Informe Consolidado de Solicitud de Aclaraciones, Rectificaciones y/o Ampliaciones a la Declaración de Impacto Ambiental del Proyecto “Proyecto Ampliación de Explotación y Tratamiento de Mina El Cristo hasta 15.000 ton/mes”

Nombre del Titular : Calidra Chile Importaciones Minerales SpA
Nombre del Representante Legal : Raúl Matías Rodríguez Zúñiga
Dirección : Av. Nueva Tajamar 555, of. 1401, Las Condes.

El presente Informe Consolidado de Solicitud de Aclaraciones, Rectificaciones o Ampliaciones a la Declaración de Impacto Ambiental del proyecto “Proyecto Ampliación de Explotación y Tratamiento de Mina El Cristo hasta 15.000 ton/mes”, contiene las observaciones generadas en virtud de la revisión de la Adenda.

Imagen 1: Emplazamiento proyecto y quebradas presentes en el Área de Influencia.

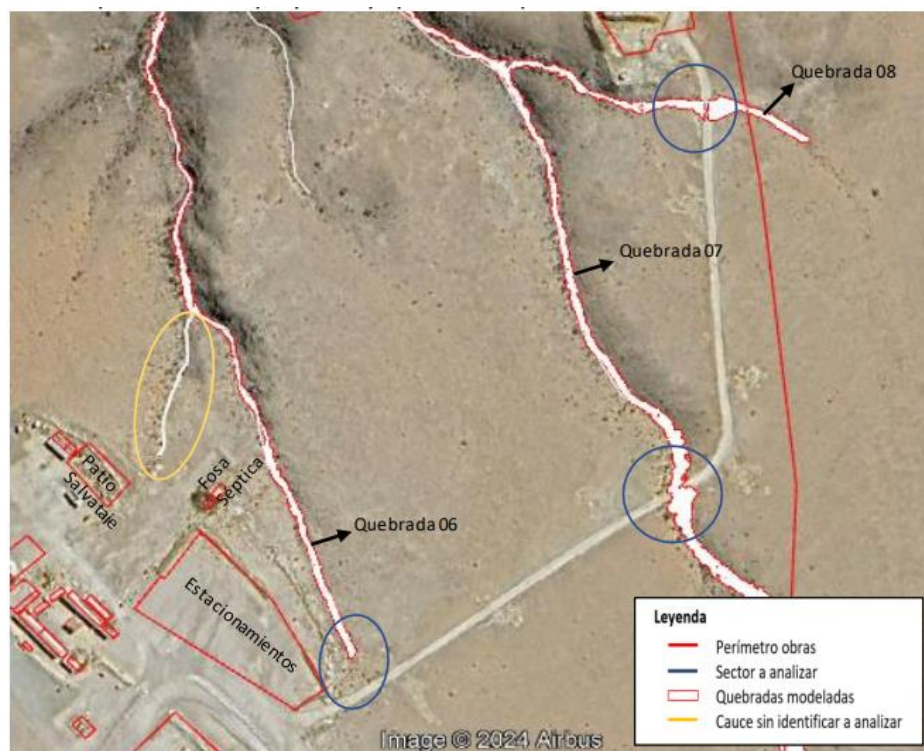
- 1.8.3 De acuerdo al Anexo N°10 “Línea de Base Hidrología” de la DIA, en el punto 6 “Conclusiones”, el Proponente indica lo siguiente: *“La modelación hidráulica de 100 años de periodo de retorno determinó que, en general, las instalaciones del Proyecto no se ven afectadas por las inundaciones que se producen en la Quebrada Los Leones y las 8 quebradas pequeñas, por cuanto estas no entrarían en contacto. Sin embargo, se observa un camino existente al Noreste del Proyecto que interviene las Quebradas 07 y 08 modeladas. Estas intervenciones son de menor magnitud y no se registra afectaciones en el área, además, no se estima necesario requerir de obras de arte, de regularización o protección del cauce para controlar el flujo”*. Al respecto, y con la finalidad de justificar técnicamente lo declarado por el Proponente, se solicita presentar un análisis de socavación para el camino señalado, e incluir en detalle la materialidad y características del camino en cuestión que interviene los cauces identificados como Quebrada 06, Quebrada 07 y Quebrada 08 (Ver Imagen 1 círculos color azul).
